# 大型トラックの動力伝達装置のリコールについて

## リコール届出番号2867

平成23年12月8日、UDトラックス株式会社は下記のリコールを国土交通大臣に届け出しました。

## 改善箇所説明図

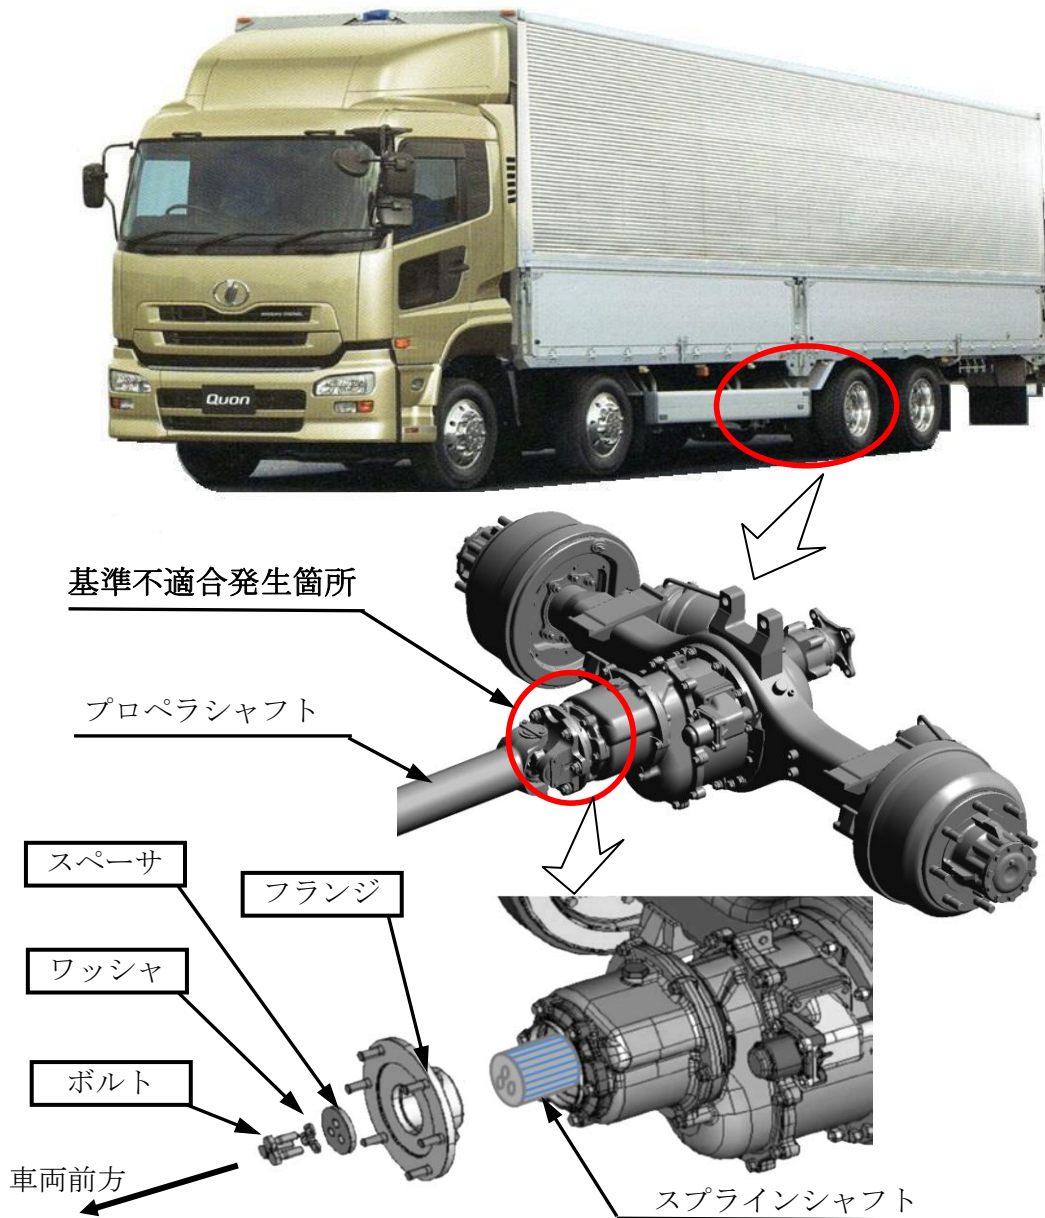
低床式後2軸駆動の大型トラックの後前軸側終減速機において、前側フランジのスプライン部の遊びが大きいため、当該フランジとスプラインシャフトを固定する締結用ボルトに過大な入力が生じることがある。そのため、そのままの状態で使用を続けると、当該ボルトが折損し、最悪の場合、当該フランジと接続されているプロペラシャフトが脱落し、走行不能となるおそれがある。

全車両、フランジを対策品と交換するとともに、締結用ボルト、ワッシャ及びスペーサを新品と交換する。

注：  内は、交換部品を示す。

識別：後前軸側終減速機前部左側面に、黄色ペイントを塗布する。
